Parecer Técnico n.º 50/2022 - SEDUH/GAB/CPA-EIV

Assunto: **3ª Análise** do Estudo Prévio de Impacto de Vizinhança - EIV, relativo ao empreendimento **DF Star Hospital Geral e Oncológico**, localizado Setor de Grandes Áreas Sul – SGAS 914, Conjunto H, Lotes 64-A, 65-A, 66-A e 67-A, Brasília – DF, RA I

Imagem 01 - Medidas de mitigação propostas

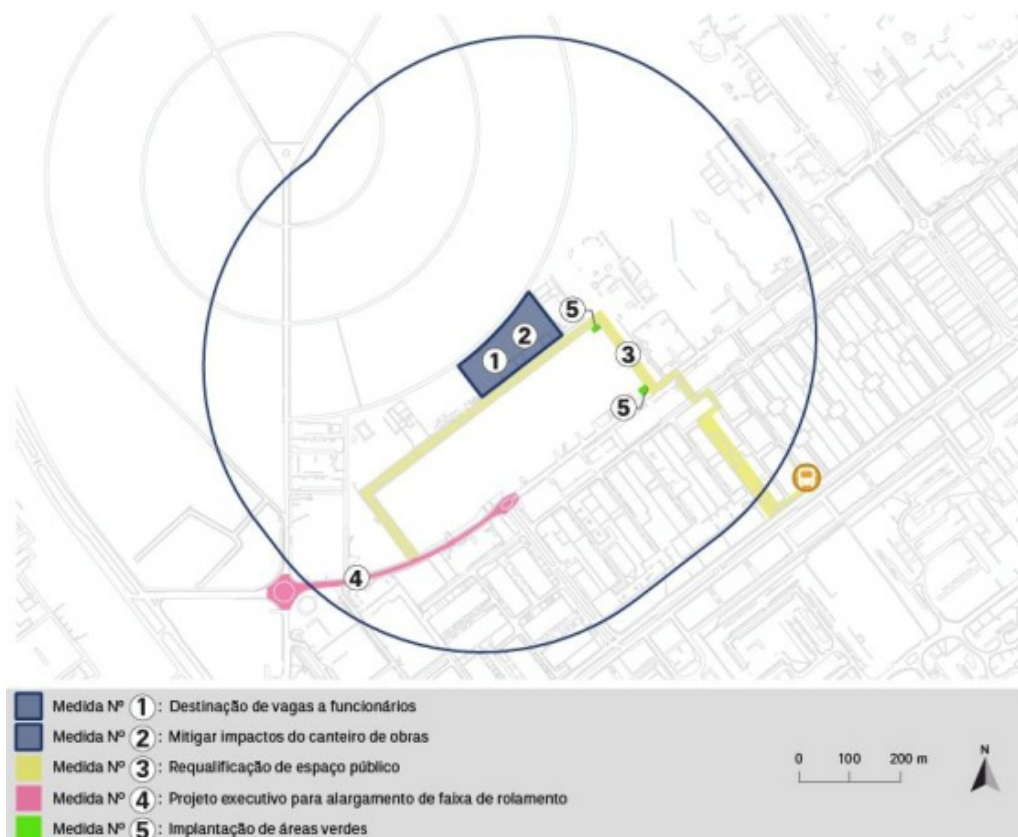
1. O item "h" da Medida 2 deve ser corrigido para *“apresentação de plano de recuperação de pavimento, mediante avaliação da Novacap”*, tendo em vista identificação de erro material na redação final das medidas mitigadoras recomendadas no Parecer 49/2022;

Imagem 02 - Detalhamento da Medida 3

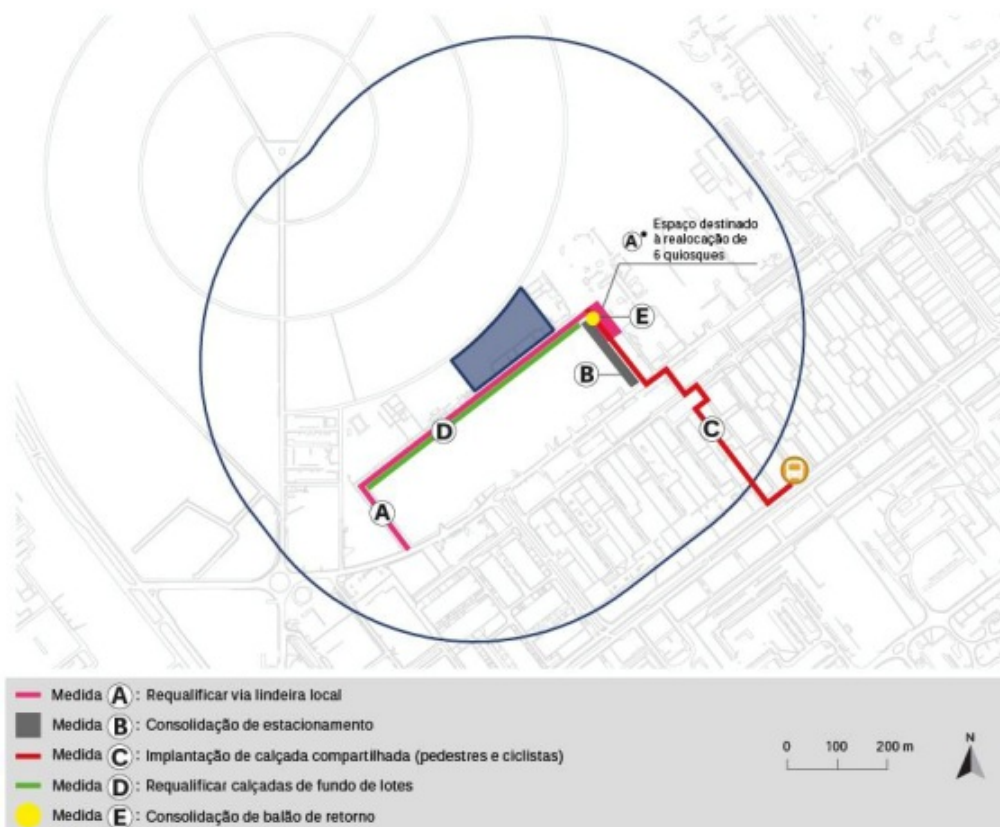
2. A Medida 3 contempla a elaboração e aprovação de projeto SIV e sua implantação, devendo-se constar no Plano de Acompanhamento (pág. 242) e no cronograma físico-financeiro;

3. A proposta de desenho apresentada para a Medida 3 pode sofrer alterações a partir da emissão das diretrizes pela SEDUH; e
4. Devem ser feitos ajustes sobre a proposta de medida de compensação (Medida 5: Implantação de 2 áreas verdes, nos limites do estacionamento proposto, com rebaixamento de 30 cm e arborização correspondente) e a menção ao pagamento da taxa de PGV como recurso para execução do projeto de readequação viária da W5, tendo em vista o disposto no Termo de Referência do empreendimento:
